Bureau  
d'audiences  
publiques sur  
l'environnement

Rapport 226

# Projet d'aménagement d'une nouvelle prise d'eau dans le secteur de Sainte-Foy

Rapport d'enquête et d'audience publique

**Figure 3**      **Simulation du bloc de prise d'eau actuel**

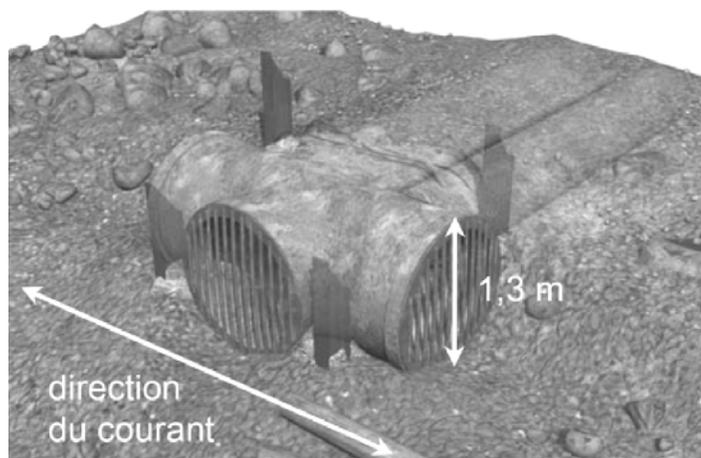
Selon la Ville de Québec, plusieurs facteurs environnementaux réduiraient la performance hydraulique du bloc de prise d'eau. Deux des trois ouvertures du bloc font face à l'écoulement du fleuve, ce qui favoriserait l'accumulation d'herbages et de débris dans les grilles, réduisant d'autant l'entrée d'eau (figure 3).

Pour la commission, la mauvaise performance du bloc de prise ne serait pas exclusivement due à l'usure normale, mais plutôt à la sous-estimation de certains facteurs environnementaux lors de la construction de la prise d'eau, notamment en ce qui concerne son orientation spatiale dans le fleuve et la dimension de ses ouvertures. Ainsi, malgré une capacité théorique du bloc de prise de 131 800 m<sup>3</sup>/j en condition de grande marée basse, l'entrée d'eau brute n'atteindrait en pratique que quelque 90 000 m<sup>3</sup>/j en présence de frasil ou d'herbage (PR3.1, p. 2-10).

Figure 5 Les tracés proposés pour la nouvelle prise d'eau

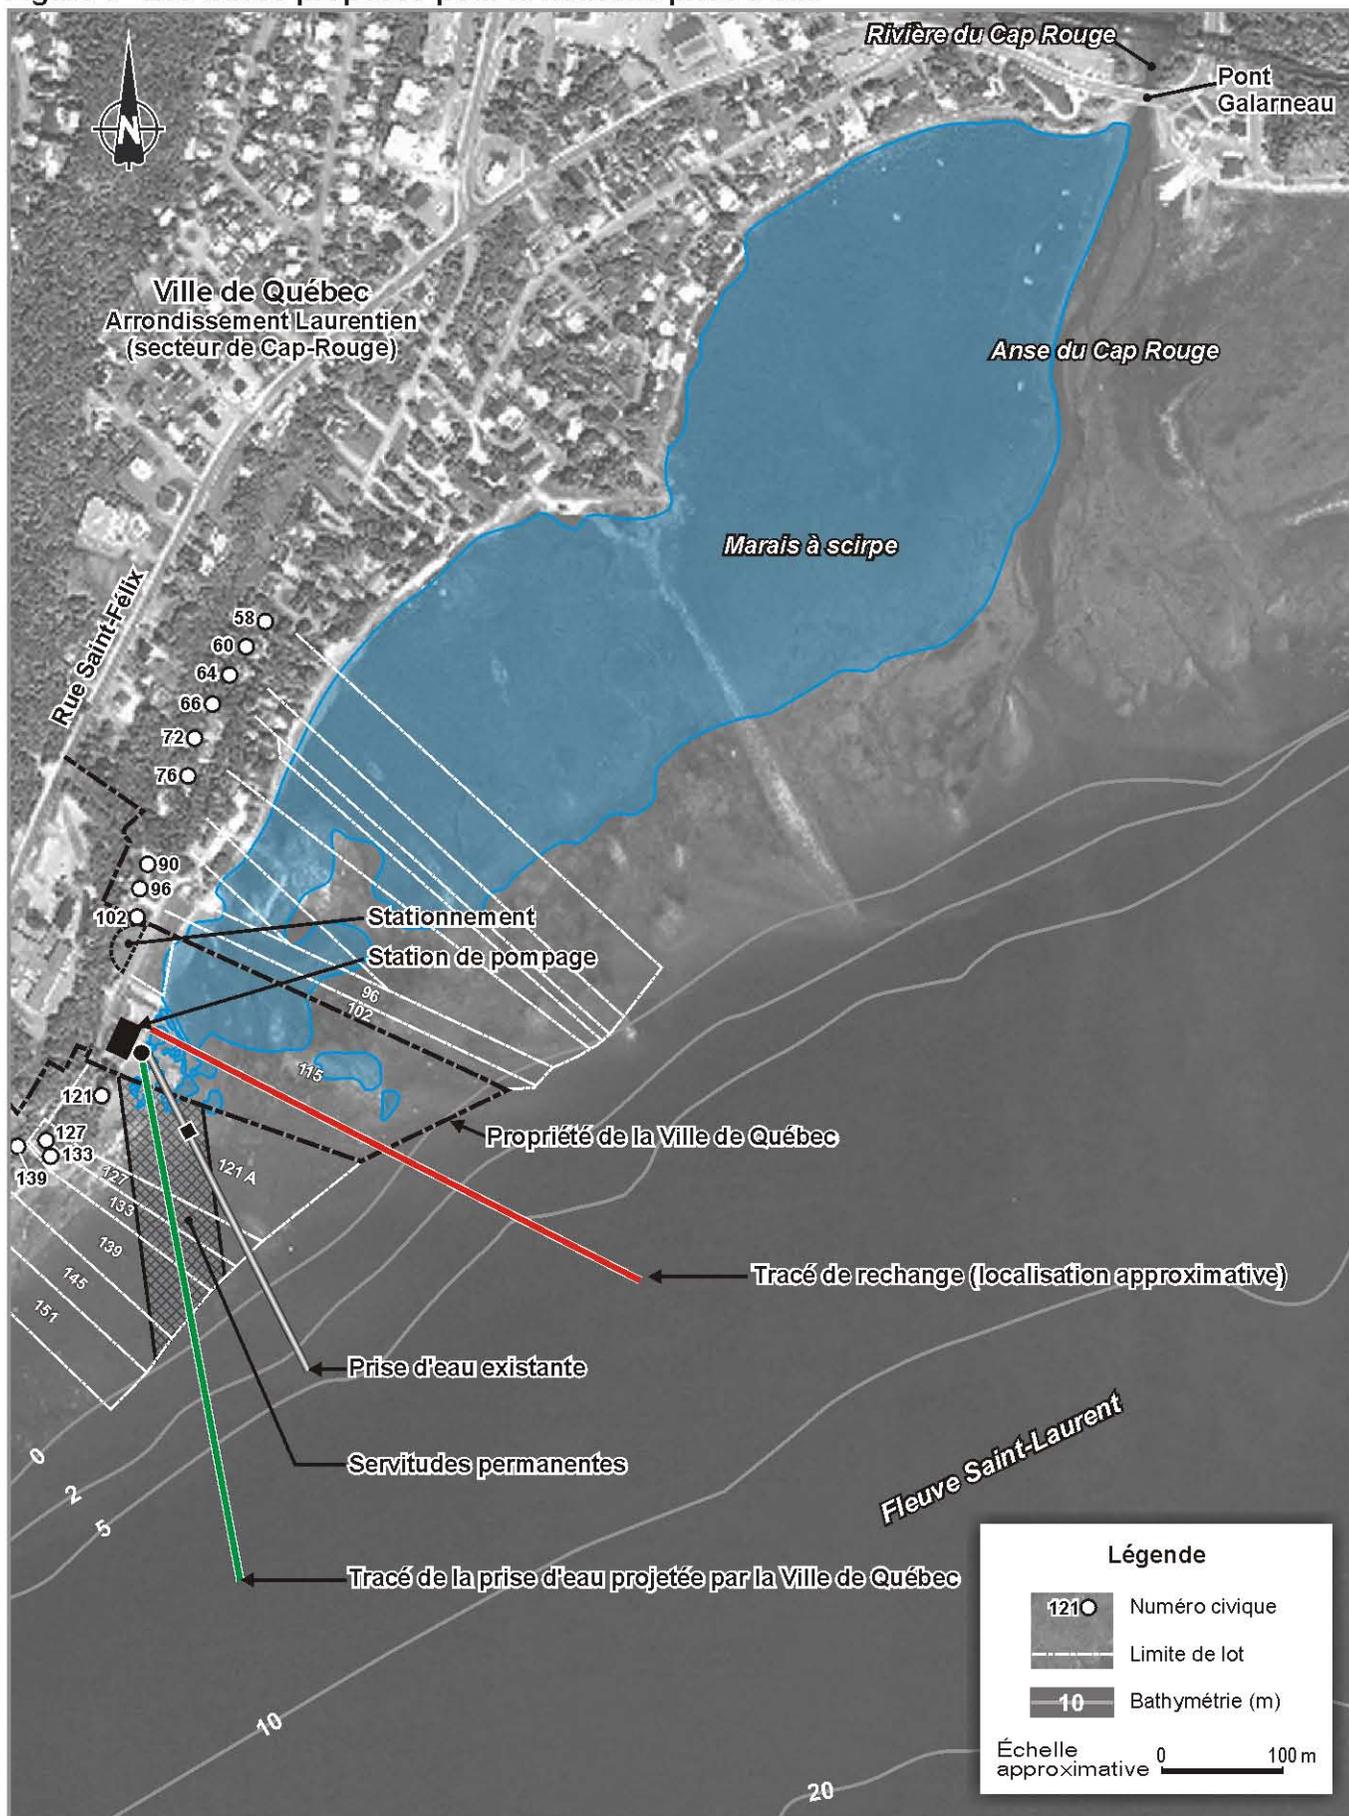
Selon la commission, cinq points émergent pour l'examen préliminaire du tracé de rechange (figure 5). La commission les aborde brièvement ici pour lui permettre d'apprécier l'opportunité d'une évaluation plus approfondie de ce tracé par la Ville de Québec avant l'autorisation éventuelle du projet.

Avant le début des travaux projetés, la Ville de Québec devra obtenir des servitudes permanentes sur une partie des terrains des lots de grève entre les numéros civiques 121 et 145 du chemin de la Plage-Saint-Laurent (figure 5). Les servitudes permanentes toucheraient alors cinq lots privés sur une largeur d'environ 65 m à l'ouest du terrain municipal, soit la zone nécessaire au creusage de la tranchée pour la conduite d'amenée (M. Richard Simoneau, DT1, p. 26). Comme la limite sud de ces lots correspond à la ligne des basses eaux, les servitudes permanentes requises correspondraient à des parcelles de lots de superficie variable qui seraient plus ou moins éloignées du rivage. Néanmoins, un participant à l'audience publique redoute une éventuelle baisse de la valeur des résidences qui seraient touchées par des servitudes permanentes (M. Michel Fortier, DM3, p. 7).

Tant le tracé retenu par la Ville que celui proposé par les participants passeraient en bordure d'un marais à scirpe (figure 5), lequel couvre une superficie d'environ 208 400 m<sup>2</sup> dans l'anse du Cap Rouge (DA39). Selon la Ville, son tracé toucherait environ 300 m<sup>2</sup> de marais comparativement à 800 m<sup>2</sup> pour le tracé proposé (DQ1.1, p. 3 ; DA25).

La commission partage ce point de vue. Toutefois, elle constate à partir de la figure 5 qu'un tracé sur le terrain de la Ville ne se situerait pas directement dans le marais mais plutôt dans sa frange ouest, là où il est d'ailleurs très discontinu. Elle considère également l'avis du porte-parole du Ministère voulant que le marais pourrait éventuellement « reprendre ses droits » puisque la végétation pourrait repousser dans les zones du marais touchées par les travaux (*ibid.*). En conséquence, la commission estime que l'opportunité d'un examen approfondi d'un tracé passant sur le terrain de la Ville ne devrait pas être rejeté sur cette base.
